Avis délibéré de l’Autorité environnementale sur la mise en conformité des systèmes d’assainissement du bourg et de l’Île-Grande de la commune de Pleumeur-Bodou (22)

n°Ae : 2024-45

Avis délibéré n° 2024-45 adopté lors de la séance du 27 juin 2024

Figure 2 : localisation des différentes opérations du projet d'ensemble (source : dossier)

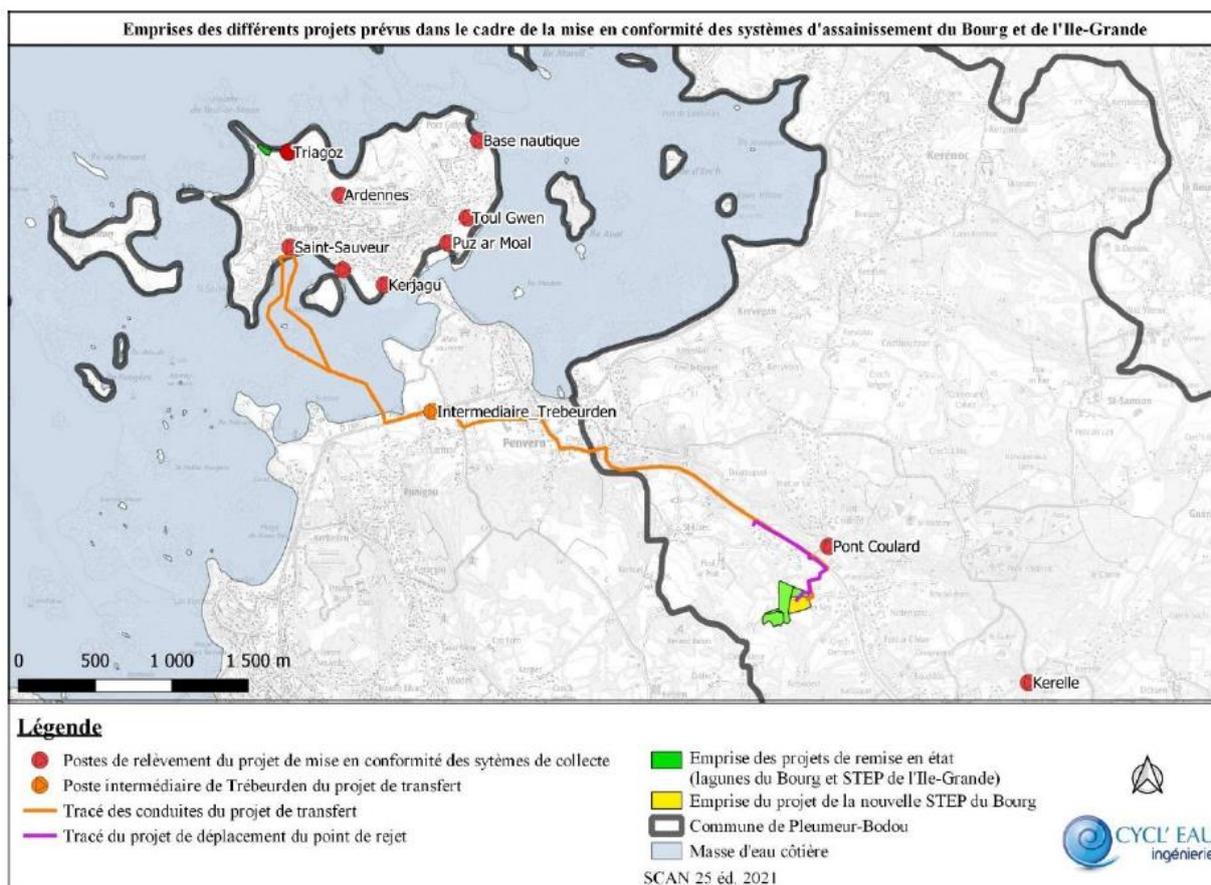
Certains éléments du dossier permettent de préciser le contenu du projet en complément de sa présentation initiale. En effet, la « *remise en état* » du site de l'Île-Grande inclut la suppression de la partie terminale du réseau de transport des eaux usées vers la station ainsi que de l'émissaire en mer des eaux traitées. Le « *transfert des effluents* » comprend la réalisation de trois nouveaux postes de relèvement (Triagoz, Saint-Sauveur et Trebeurden). Le poste de relèvement de la base nautique est déplacé. Par ailleurs, certaines parties du dossier évoquent la possibilité de raccorder le secteur de Penvern, actuellement en assainissement non collectif, au nouveau système d'assainissement. Enfin, des eaux usées actuellement dirigées vers la Steu de Trébeurden pourraient rejoindre la nouvelle Steu de Pleumeur-bourg, et réciproquement, interconnectant ainsi deux systèmes d'assainissement.

L'Ae recommande de présenter toutes les opérations du projet d'ensemble dès la note de présentation non technique du dossier.

Figure 5 : emprise de la conduite de transfert des eaux usées de l'Île-Grande vers la Steu de Pleumeur-bourg (source : dossier)

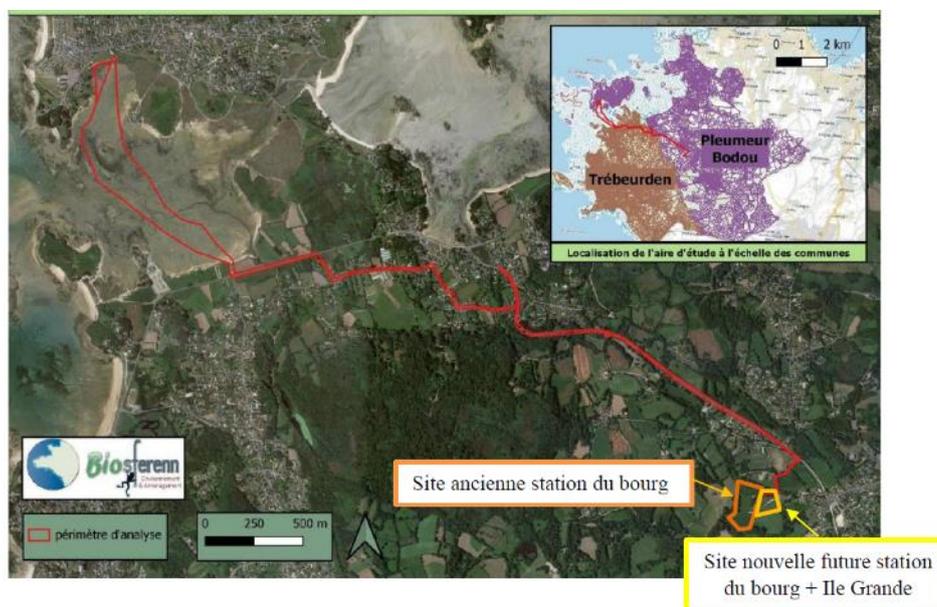
¹¹ Selon les parties du dossier, le tracé de la conduite est choisi (sans indication de sa longueur) ou bien la conduite définitive fera 1,8 ou 2 km selon son tracé définitif dans l'estran.

Figure 8 : sites Natura 2000 (pointillés verts) et Znieff (en rose) de type I présents à proximité des Steu de l'Île-Grande et de Pleumeur-bourg (étoiles rouges) et des postes de relèvement actuels et futurs (points rouges) (source : dossier)

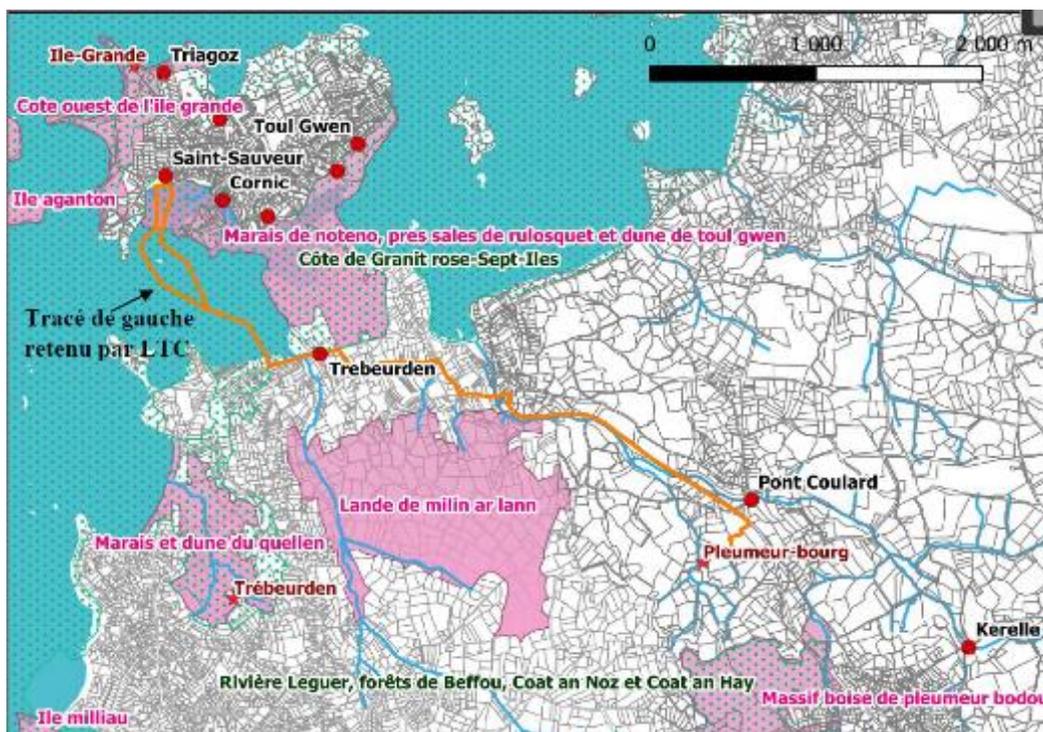
Le dossier indique que « les futures parcelles de la Steu de Pleumeur-Bodou sont principalement occupées par des pelouses. On peut voir qu'elles sont également entourées d'espaces boisés qu'il est prévu de conserver » et que « le site de l'actuelle station d'épuration [de Pleumeur-bourg] présente globalement une diversité floristique et faunistique faible. ». En l'absence d'aires d'étude définies, qui permettraient, par exemple examiner les liens fonctionnels entre ces deux espaces contigus (1,2 ha pour la parcelle accueillant la nouvelle Steu et 2,8 ha pour les lagunes), l'état initial de cette zone reste décrit de façon segmentée et superficielle. Par ailleurs, les dates et résultats des inventaires mériteraient d'être précisés, l'état initial semblant essentiellement s'appuyer sur des données bibliographiques.

L'Ae recommande de présenter un état initial précis de l'ensemble de la zone des effets potentiels des opérations de création de la Steu de Pleumeur-bourg et de requalification de l'ancienne Steu présente sur le même site.

Figure 11 : évolution possible du recul du trait de côté en 2070 (source : dossier)

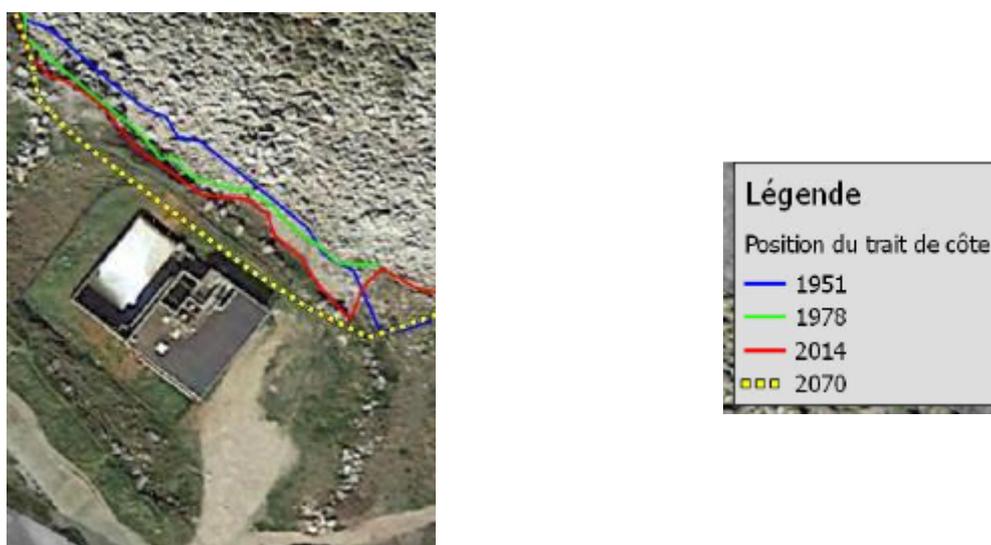
Seul le site de l'Île-Grande est concerné par l'érosion du trait de côte. Celui-ci a reculé d'un à quatre mètres entre 1951 et 1978 (27 ans) et d'un à deux mètres entre 1978 et 2014 (36 ans). La canalisation qui apporte les eaux usées vers la Steu de l'Île-Grande comme l'émissaire en mer ne sont déjà plus protégés par les enrochements et la projection du recul du trait de côte à 2070 (figure 11) confirme la vulnérabilité de la Steu, de l'ouvrage qui apporte les eaux usées et de celui qui rejette les eaux traitées en mer. La Steu de l'Île-Grande, les postes de relèvement de Kerjagu, Puz ar Moal et de Saint-Sauveur sont concernés par l'aléa de submersion marine. Le dossier conclut pourtant à un enjeu faible.

L'Ae recommande de reconsidérer le niveau d'enjeu lié à l'évolution du trait de côte le long de la Steu de l'Île-Grande et des canalisations qui la desservent.
